INFORME AMBIENTAL ESTRATÉGICO QUE EMITE EL SERVICIO DE SOSTENIBILIDAD AMBIENTAL EN RELACIÓN CON EL PROCEDIMIENTO DE EVALUACIÓN AMBIENTAL ESTRATÉGICA SIMPLIFICADA QUE SE SIGUE DEL PLAN ESPECIAL DE LA INSTALACIÓN SOLAR FOTOVOLTAICA “ASPARRENA” EN SUELO NO URBANIZABLE DEL TÉRMINO MUNICIPAL DE ASPARRENA (ÁLAVA)

DOCUMENTO DE ALCANCE DEL ESTUDIO AMBIENTAL ESTRATÉGICO DEL “PLAN ESPECIAL DE LA INSTALACIÓN SOLAR FOTOVOLTAICA “ASPARRENA” EN SUELO NO URBANIZABLE DEL TERMINO MUNICIPAL DE ASPARRENA (ÁLAVA)

Figura 3. Área de influencia de 500 m. respecto de los núcleos urbanos o rurales (Fuente: elaboración propia)

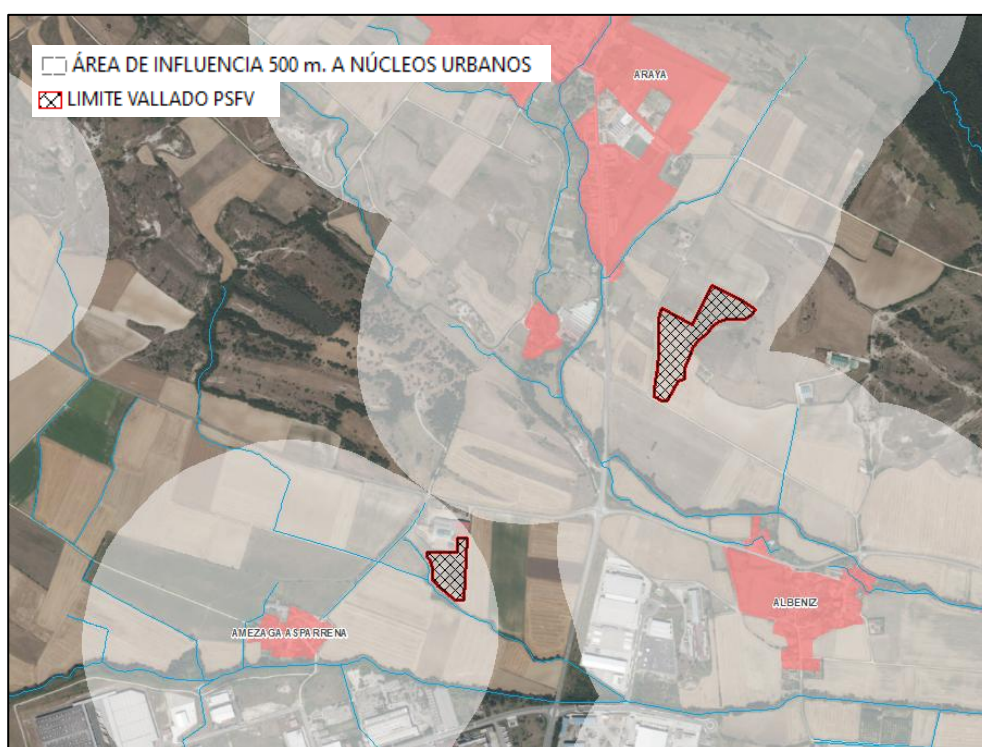
En la Figura 3 se representa el área situada a menos de 500 m de los suelos residenciales de los núcleos urbanos o rurales, en la que, de acuerdo con el PTP de Álava Central, no resulta admisible la implantación de este tipo de instalaciones. Del análisis cartográfico **se constata que las dos áreas previstas para la PSFV Asparrena se encuentran íntegramente incluidas dentro de dicha zona de exclusión, por lo que los terrenos propuestos no serían aptos en aplicación del PTP de Álava Central.**

Del análisis cartográfico realizado se constata que las dos áreas de implantación previstas se sitúan íntegramente dentro del ámbito de afección correspondiente a dicha distancia respecto de los núcleos de Araia, Ametzaga-Asparrena y Albeniz. **En consecuencia, el emplazamiento seleccionado no resultaría admisible conforme a este criterio territorial.**

La distancia mínima establecida por el PTP responde precisamente a la necesidad de evitar una ocupación excesiva del entorno inmediato de los núcleos urbanos y rurales por instalaciones fotovoltaicas que no sean de autoconsumo. Al encontrarse las dos áreas de implantación íntegramente dentro de dicha franja, **la afección sobre la población rural presenta un riesgo de impacto muy significativo de que pueda rebasarse el umbral admisible.**

Figura 4. PTS de EERR. Aptitud y Zonas de Exclusión fotovoltaica (Fuente: elaboración propia)

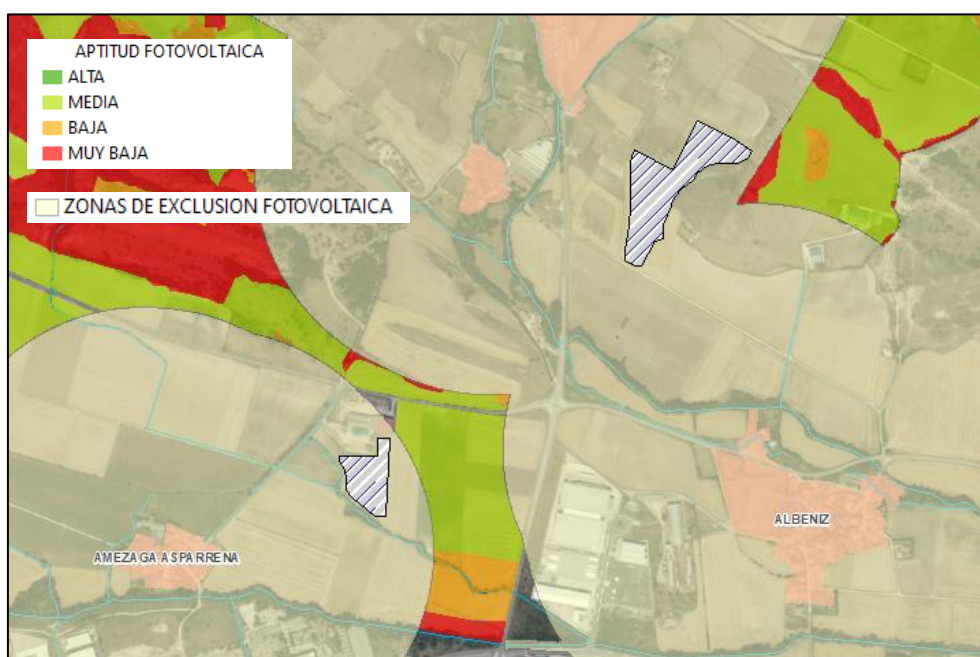
El artículo 17 define las “Zonas de Exclusión” como aquellas en las que la implantación de instalaciones de generación fotovoltaica de gran y mediana escala está expresamente prohibida para dichos tipos de tecnología, en este caso, por excesiva proximidad a las poblaciones de Araia, Albeniz y Amezaga. Por tanto, tal y como señala el propio documento urbanístico, **los emplazamientos quedan situados en estas “Zonas de Exclusión” por lo que no serían aptos para su implantación de conformidad con el PTS de EERR (aprobación provisional).**

De acuerdo con la documentación gráfica del PTS, las dos áreas previstas para la implantación de la planta fotovoltaica se encuentran íntegramente incluidas dentro de una Zona de Exclusión. Esta circunstancia es, además, reconocida por el propio Documento Urbanístico del Plan Especial, que señala que el emplazamiento no resulta apto para la implantación de la instalación conforme a las determinaciones del PTS de Energías Renovables aprobado provisionalmente.

En consecuencia, aunque el PTS no haya alcanzado todavía su aprobación definitiva, **la localización propuesta resulta contraria al modelo territorial definido por la planificación sectorial en tramitación y cuestiona la aptitud del emplazamiento para acoger una instalación fotovoltaica de mediana escala.**

Figura 6. Ubicación de las 3 alternativas analizadas (Fuente: documento ambiental)

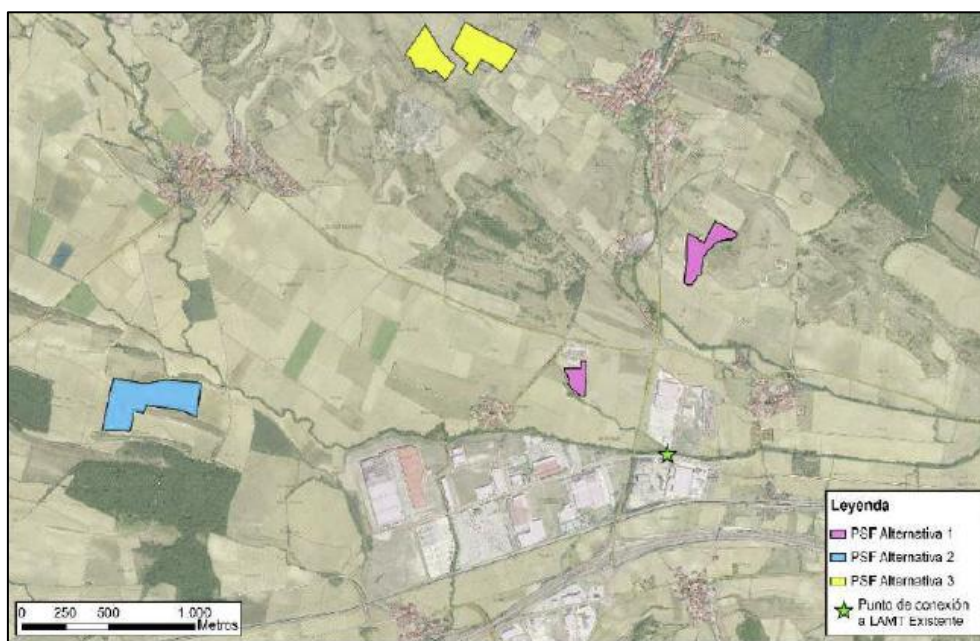
El promotor valora que la Alternativa 1 es la solución más favorable para su selección. Aunque es la alternativa con mayores condicionantes respecto al dominio público hidráulico, ocupa una superficie menor, se localiza íntegramente sobre tierras agrícolas, se dispone en dos islas que mantienen espacios de paso para la fauna, y presenta una menor afección comparativa sobre la vegetación y los hábitats de interés. Asimismo, su mayor proximidad al punto de conexión permite reducir de forma significativa la longitud de la infraestructura de evacuación y, con ello, la ocupación de terrenos y las afecciones asociadas a su ejecución.

Con carácter adicional, debe señalarse que la documentación no plantea alternativas relativas al punto de evacuación, no justifica de forma comparada la viabilidad de los emplazamientos analizados conforme al planeamiento y a los instrumentos de ordenación territorial aprobados o en fase de aprobación, y tampoco incorpora una valoración rigurosa de la afección al sosiego público derivada de la proximidad a los núcleos.

En este sentido, debe señalarse que la alternativa seleccionada se emplaza íntegramente a menos de 500 m de los suelos residenciales de los núcleos urbanos o rurales próximos. Hay un riesgo de que el impacto sobre el medio social en las poblaciones afectadas rebase el umbral admisible.

A estos efectos, el estudio de alternativas debe revisarse en profundidad y analizar emplazamientos menos problemáticos que pudieran ser compatibles con la planificación
